大平興産大塚山処分場の改善勧告に係わる改善計画（案） 追加訂正資料

既提出資料「大平興産大塚山処分場既存観測井 No. 2 の改善勧告に関わる改善計画」（以下「改善計画」とする）では対象としなかった第 2 大塚山泥層の下位層準にあたる K d 3 8 層束の層準までの高濃度塩類分布の研究が、現場簡易分析の手法で行われた。その研究結果では、前述の K d 3 8 層束の層準でも高濃度塩類の存在が明らかになった（図－1）。

図一 2 漏洩防止応急対策井戸群配列および地下水位・地下水質観測井設置図

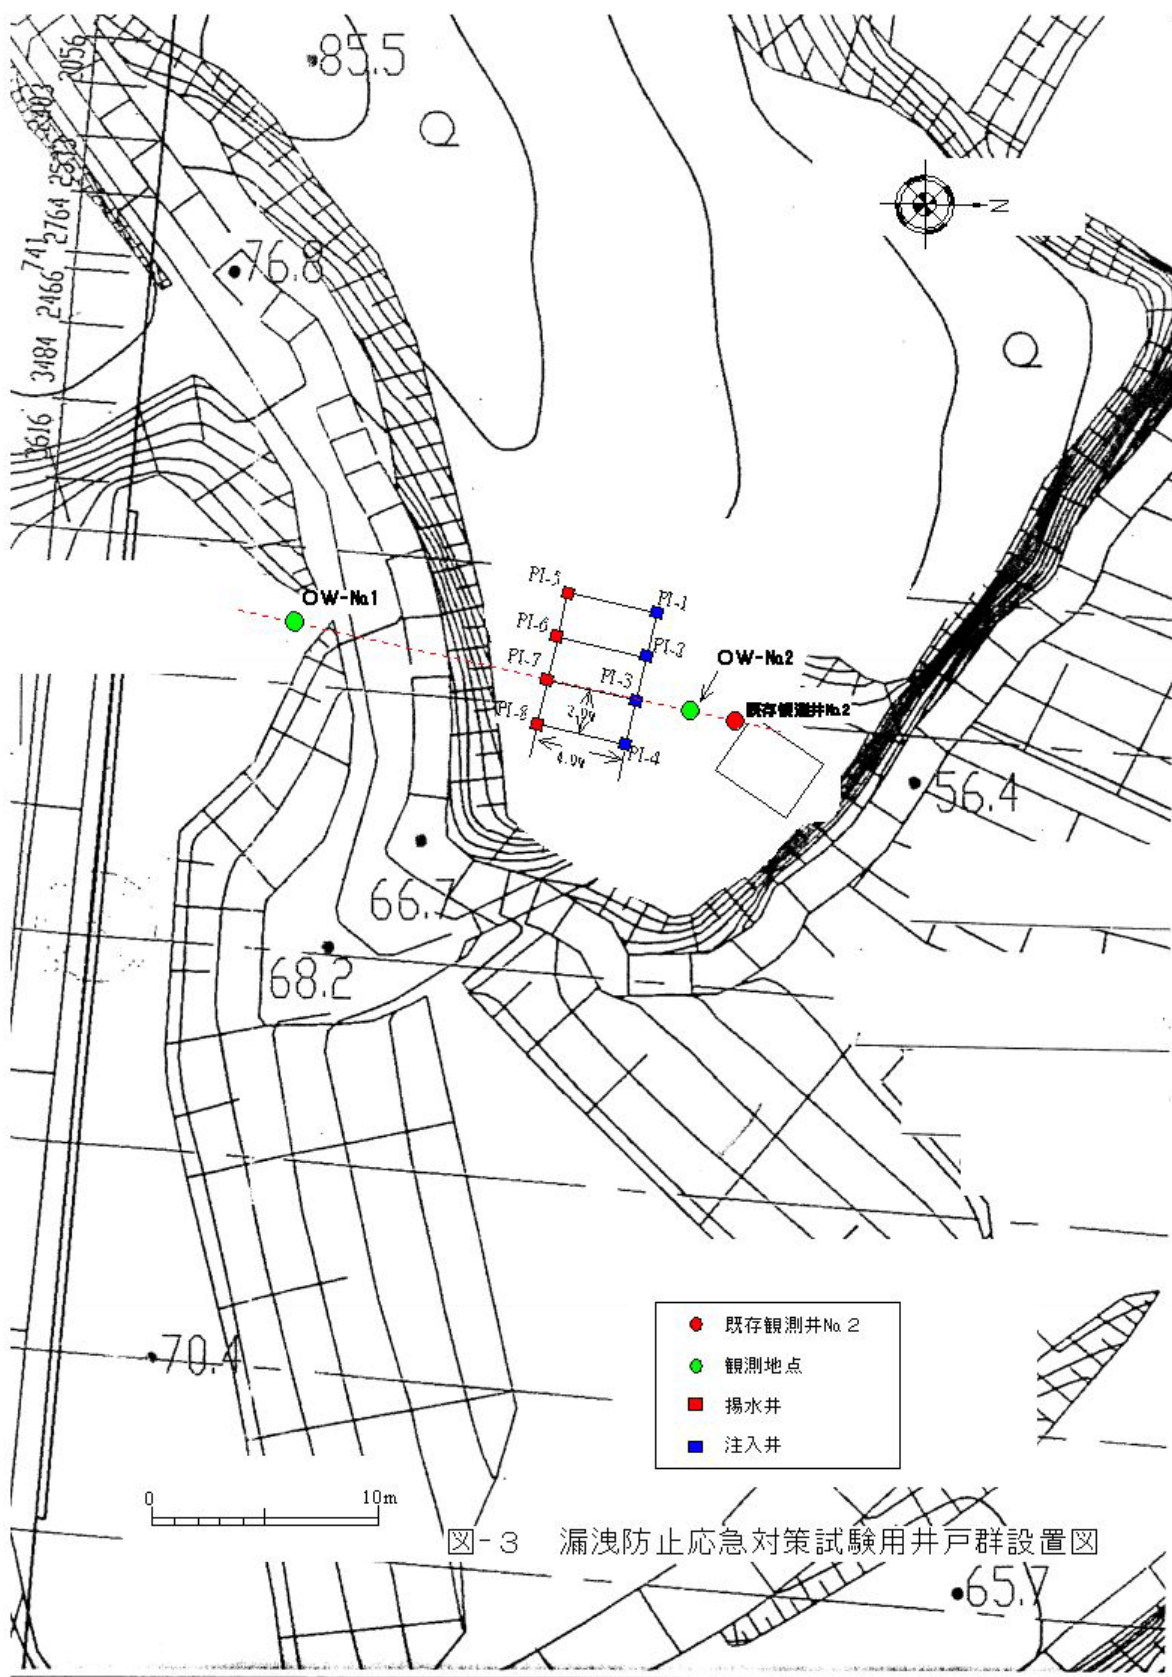
第二処分場の最下流域において 1 2 箇所の各観測地点に設置する 3 本の観測井に加え、K d 3 8 層束の透水層单元にも観測井を設置する。つまり、各観測地点は 4 本の観測井からなる。掘削径 $\phi 86\text{ mm}$ のオールコア・ボーリングの掘り止め深度は、K d 3 8 層束下位の層準を確認するまでとする。図－2・図－4・図－6 を参照。

各井戸の掘り止め深度は、K d 3 8 層束の基底とし、すべて裸孔とする。漏洩防止効果は、漏洩防止応急対策井戸群配列の下流側にある観測地点 OW－No. 3、OW－No. 5、OW－No. 6、OW－No. 1 2 で確認する。図－2・図－9・図－10・図－11 を参照。

図-3 漏洩防止応急対策試験用井戸群設置図

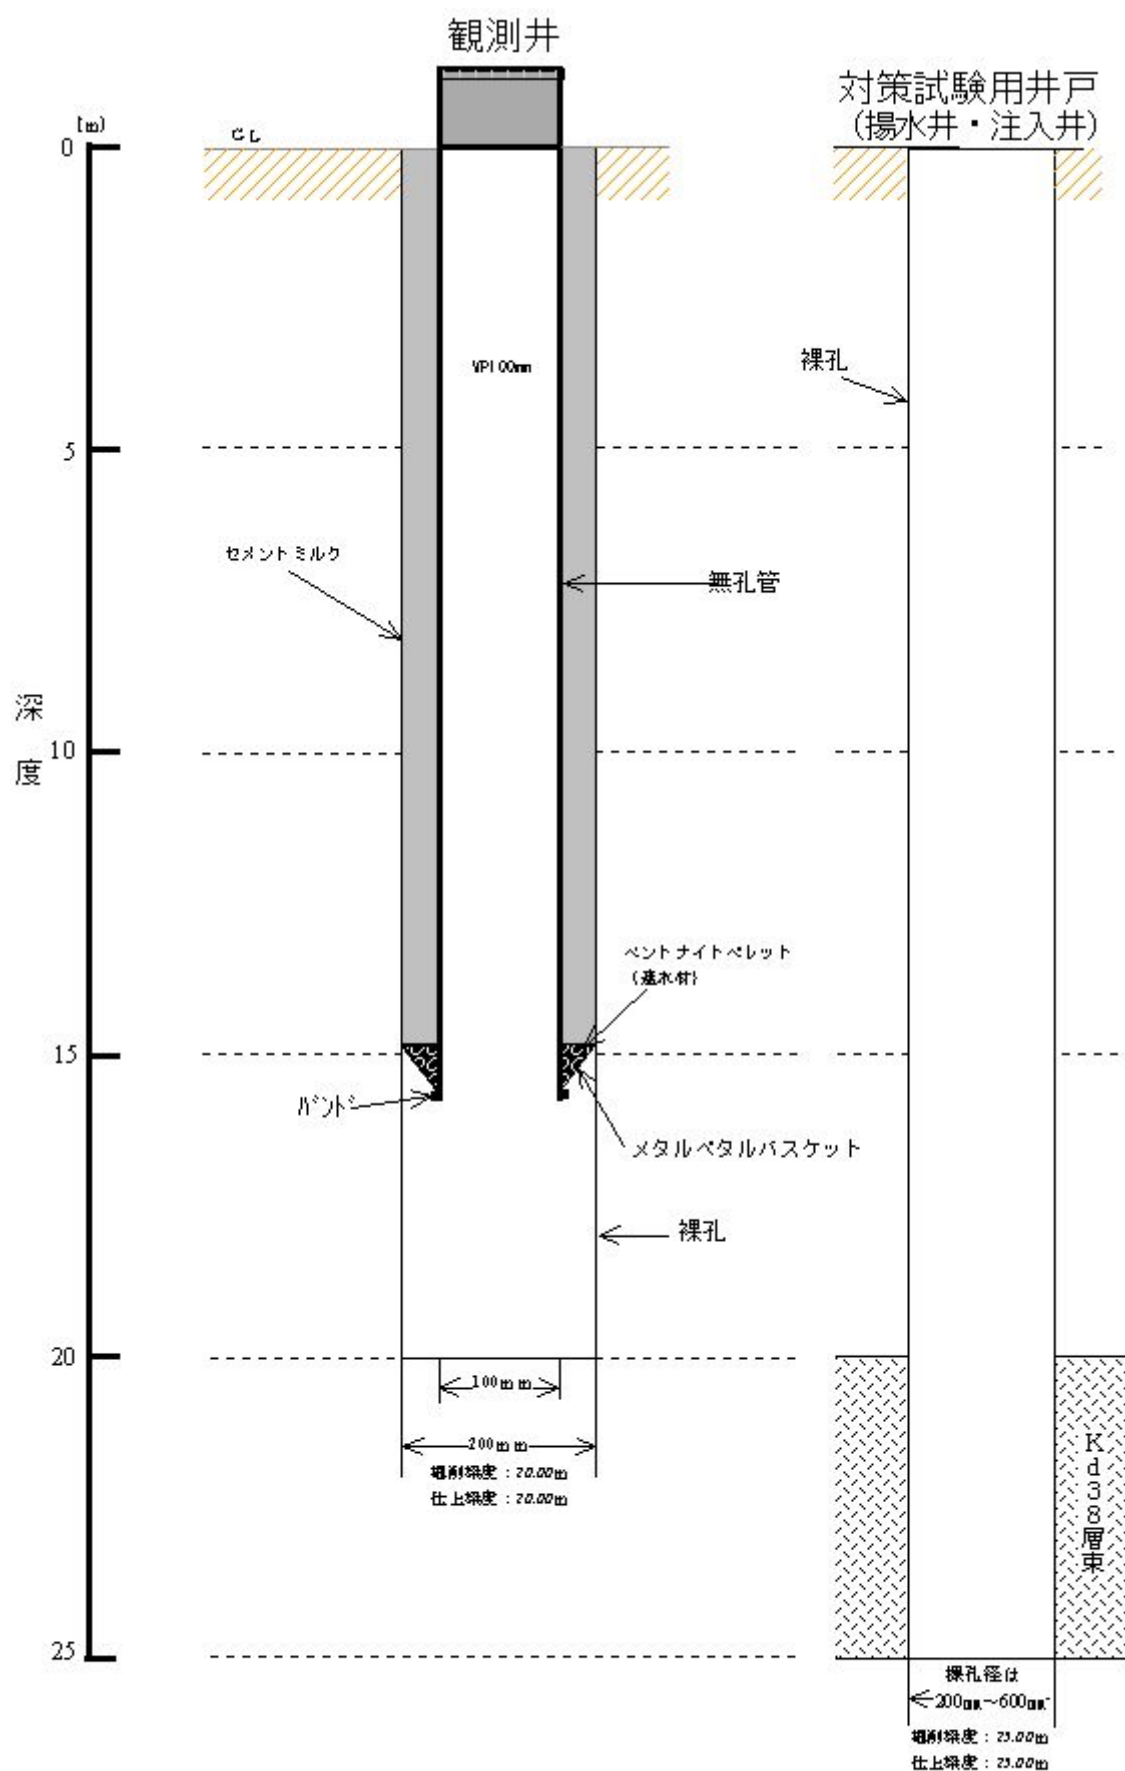
試験用井戸群の井戸構造は、地表面から K d 3 8 層束の基底まで裸孔とする。図－3・図－4・図－5・図－6・図－7・図－8 を参照。
